# NON CONFORMITES RELEVES ET TRAVAUX PROJETES

## MISE EN PLACE DE L'AGENDA ACCESSIBILITE

15 rue du Docteur Marcland, BP 61730, 87025 LIMOGES Cedex  
CENTRE HOSPITALIER ESQUIROL

PRO-DCE

- 3
- Mise en conformité des escaliers

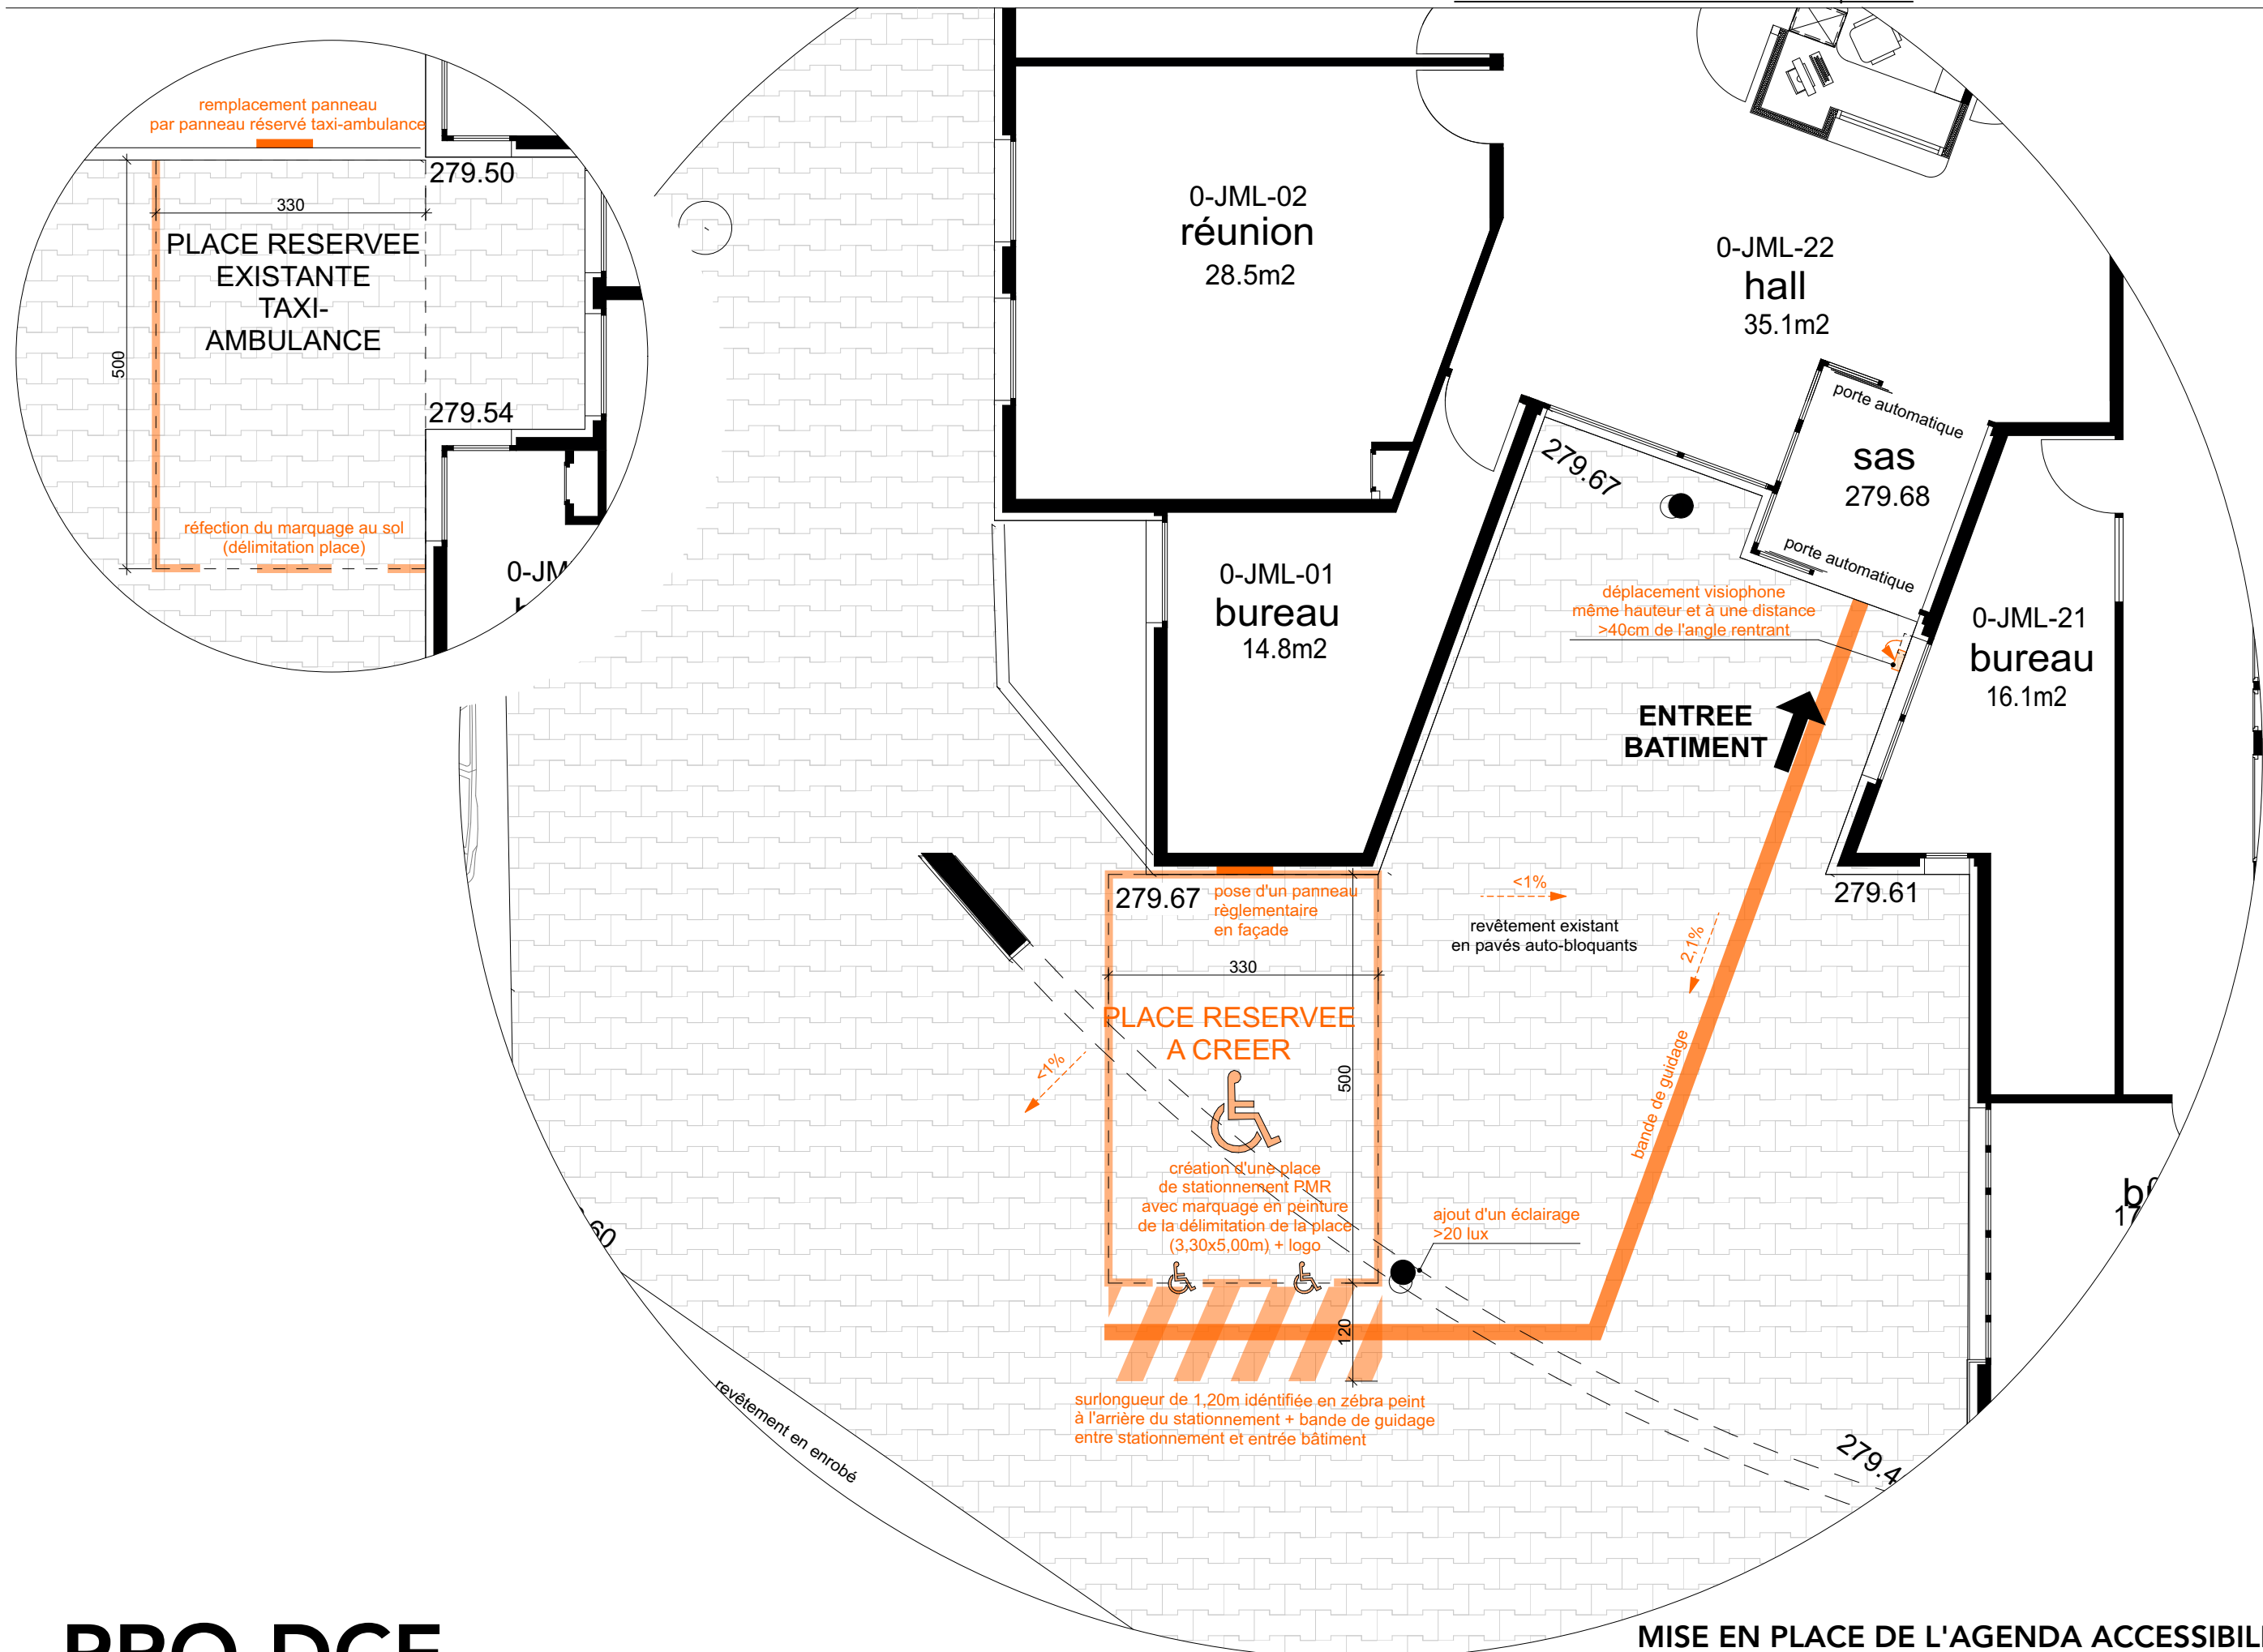
ajout de signaux sonores  
et lumineux sur palier et  
modification du système  
d'appel de l'ascenseur  
sur chaque porte palière

ajout d'une main-courante en cabine

ajout d'un message vocal en cabine

mise en place d'une  
chainette interdisant  
sous obstacle <2,20m ht

ajout de nez de marche  
contrastés et antidérapant  
avec débord recouvrant les  
1ères et dernières  
contremarches de chaque volée

prolongement  
des mains-courantes  
de part et d'autre de l'escalier

ajout de nez de marche  
contrastés et antidérapant  
avec débord recouvrant les  
1ères et dernières  
contremarches de chaque volée

ajout d'une main-courante en cabine

ajout d'un message vocal en cabine

pose d'une bande  
d'éveil à la vigilance

prolongement  
de la main-courante

ajout d'une main-courante en cabine

ajout d'un message vocal en cabine

pose d'une bande  
d'éveil à la vigilance

ajout de signaux sonores  
et lumineux sur palier et  
modification du système  
d'appel de l'ascenseur  
sur chaque porte palière

ajout de nez de marche  
contrastés et antidérapant  
avec débord recouvrant les  
1ères et dernières  
contremarches de chaque volée
